Projet 40

Concertation préalable du 2 novembre au 17 décembre 2021

Parcours urbain

Mercredi 1^{er} décembre - 15h-17h

Bâtiments prévus dans le projet 40 au niveau du Square Desroches-Noblecourt Remarques et propositions

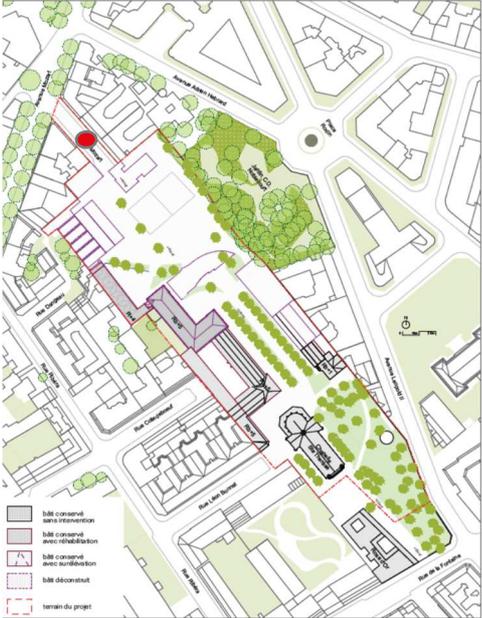
<p>Principales dispositions du projet :</p> <p>Implantations des futurs bâtiments prévus dans le Projet 40 au niveau du square Desroches-Noblecourt : Bâtiments de 8 étages, alignés à la hauteur des bâtiments voisins</p> <p>Scénario 1 : Ouverture visuelle de 18m sur le parc Scénario 2 : Ouverture visuelle de 25m sur le parc, avec implantation d'un bâtiment paysager avec toiture végétalisée</p> <p>Aucune ouverture ou voie de circulation avec le square prévue</p> <p><i>NB : Les implantations des bâtiments sont matérialisées et examinées par les participants au cours de l'étape 3.</i></p>
 <p><i>Mur de l'immeuble du 27, av. Léopold II mitoyen du Square Desroches- Noblecourt</i></p>	<p>Principales remarques des participants :</p> <p>Importance de la place du square dans la vie du quartier, comme lieu important de la vie des familles et des enfants.</p> <p>En l'état, la partie du square sous l'immeuble du 27, av. Léopold II est très peu fréquenté par les enfants : jeux moins intéressants, ombre portée de l'immeuble, mauvais état des pelouses.</p> <p>Les participants demandent à ce que l'impact des bâtiments proposés dans le projet sur l'ensoleillement global du square soit être pris en compte dans la conception du projet</p> <p>Ils demandent des études détaillées sur l'ensoleillement pour évaluer les effets du projet sur ce secteur précis.</p> <p>Des résidents d'immeubles situés sur l'avenue Léopold soulèvent également la question des possibles nuisances sonores générés par la proximité des futurs bâtiments.</p>

Vue des immeubles de l'avenue Mozart depuis l'intérieur du site à l'emplacement de l'actuel local « menuiserie »

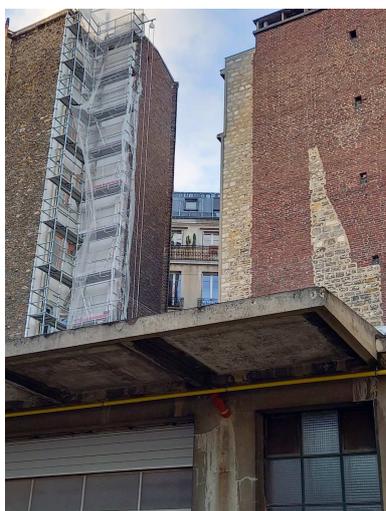
- Risque d'une perte d'ensoleillement des immeubles riverains de l'avenue Mozart et de la Villa Mozart compte tenu de la hauteur des bâtiments prévus à l'emplacement de l'actuel local « menuiserie » sur le site (cf photo)
- Proposition de modifier l'implantation et la volumétrie des bâtiments sur cette zone pour permettre le passage de la lumière (cf plan)

Bâtiments prévus dans le projet 40 à l'intérieur du site

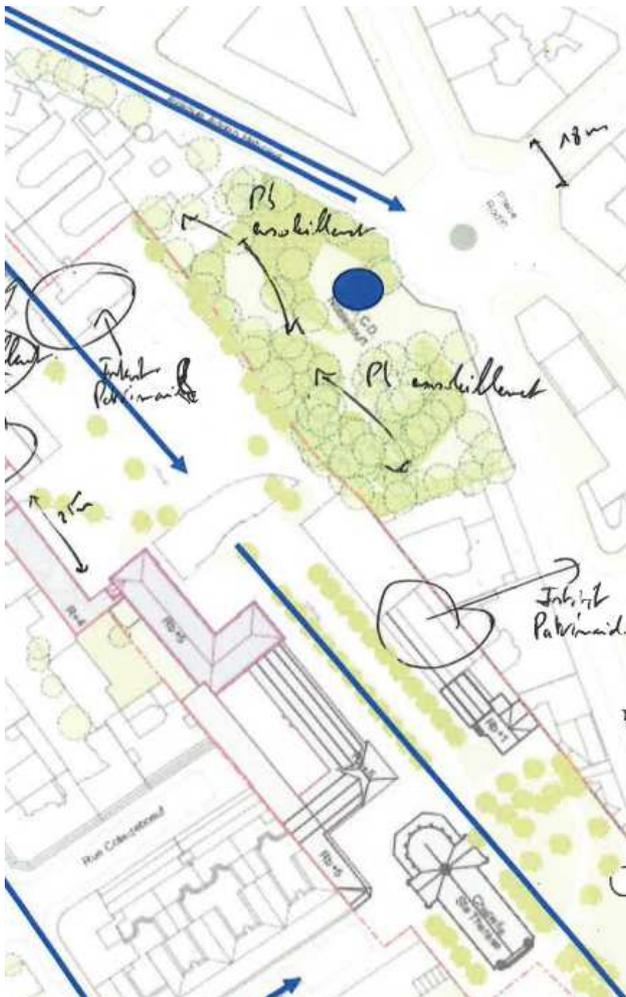
<p style="text-align: center;">Principales remarques des participants :</p> <ul style="list-style-type: none"> - Inquiétudes des effets des travaux sur les immeubles voisins et sur le square. - Les participants s'interrogent sur la possibilité de décaisser le terrain pour minimiser les hauteurs des bâtiments prévus. Il est expliqué que le Plan Local d'Urbanisme de la Ville de Paris pose le maintien des sols naturels.

- Interrogations sur la création d'un effet « corridor » sur la nouvelle voie créée, du fait de la hauteur du bâti le long du site
- Questionnements sur l'implantation des bâtiments sur le site et propositions de les implanter au centre du site avec le jardin autour.
- Présence d'un bâtiment d'intérêt patrimonial notable selon certains participants.

ETAPE 5 : RUE JEAN DE LA FONTAINE / RUE RIBERA / RUE LEON BONNAT / RUE ANDRE COLLEDEBOEUF / RUE DANGEAU :

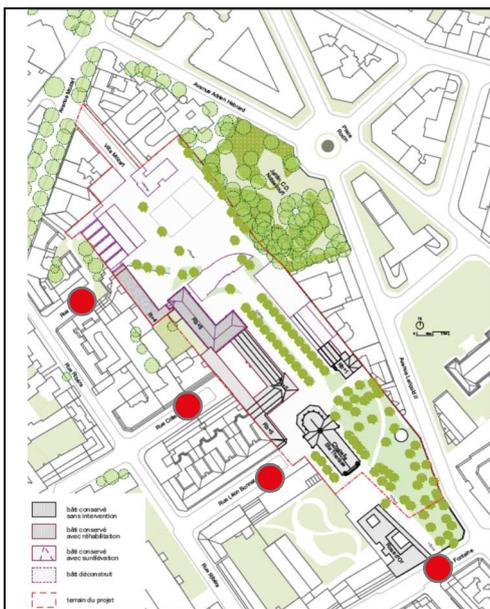
- Interrogations sur les risques de nuisances sonores générées par l'utilisation des différents accès
- Enjeu de la gestion des déchets des futurs immeubles de logements également à anticiper
- Les participants signalent des bouchons aujourd'hui, au bas de la rue Ribéra, le matin et craignent l'accroissement de ce phénomène par la sortie des voitures rue Léon Bonnat.

*Vue du site du 40 depuis la cour
de l'immeuble du 79 avenue
Mozart*

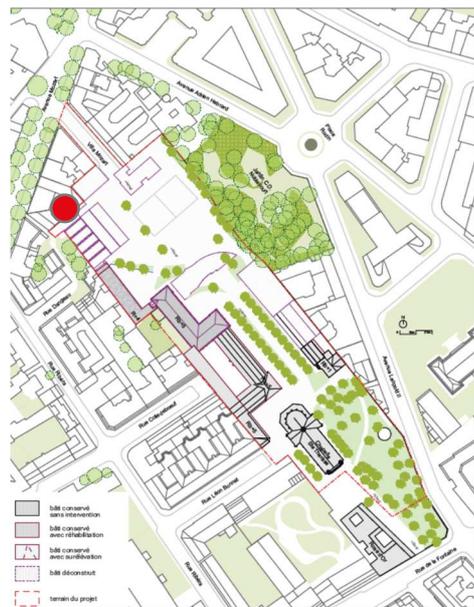
Visibilité des futurs bâtiments situés sur l'actuelle zone lycée depuis les immeubles

Risque d'une perte d'ensoleillement des appartements et cours des immeubles riverains

Craintes des nuisances sonores et de l'effet de résonance du bruit dans les cours intérieures
